改善箇所説明図

基準不適合発生箇所

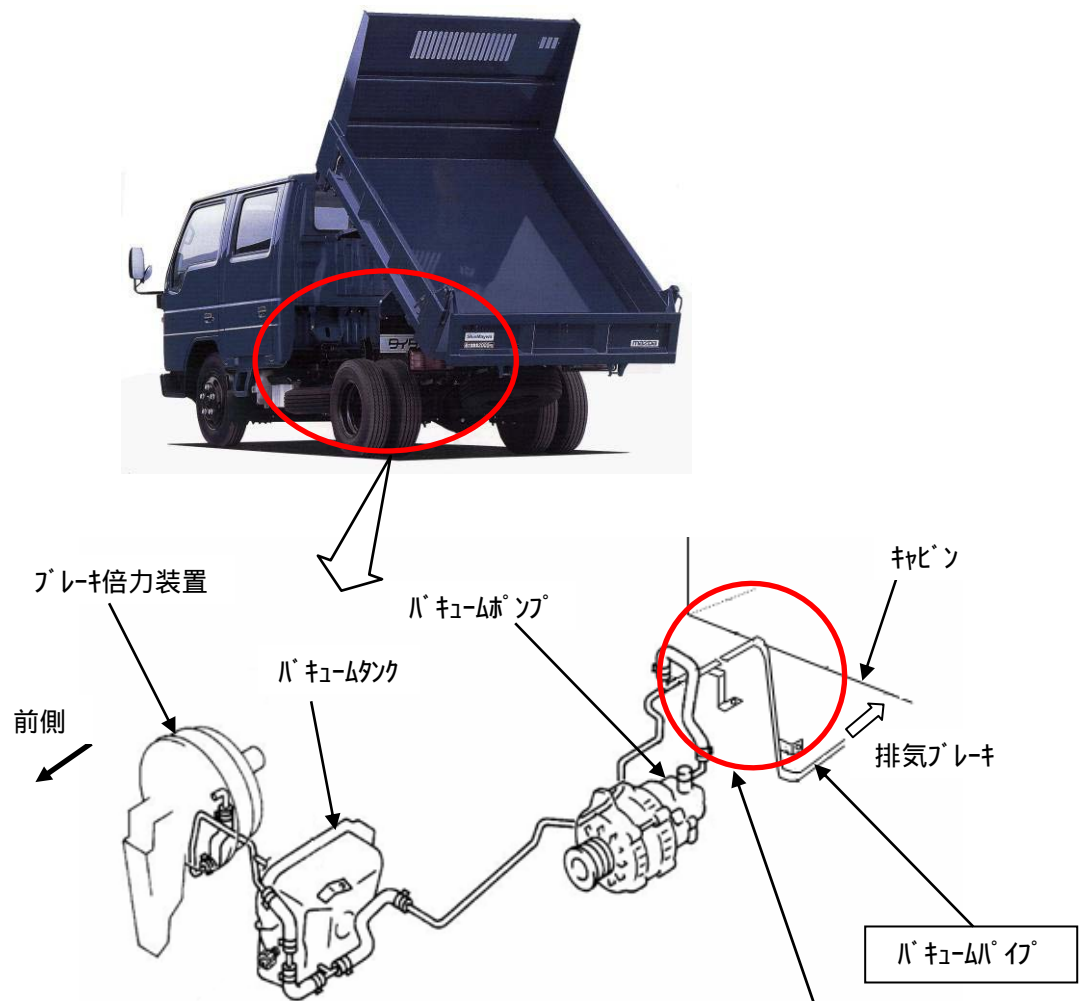
ブレーキ倍力装置に負圧を供給するバキュームパイプの形状が不適切なため、当該パイプがキャビンと干渉している。そのため、そのまま使用を続けると、走行中の振動により当該パイプが破損して負圧を保持できなくなり、最悪の場合、ブレーキ倍力装置が作動しなくなり、制動力が低下するおそれがある。

全車両、バキュームパイプ一式を対策品と交換する。

識別：運転席取付けボルト（右前側）の頭に黄色ペイントを塗布する。
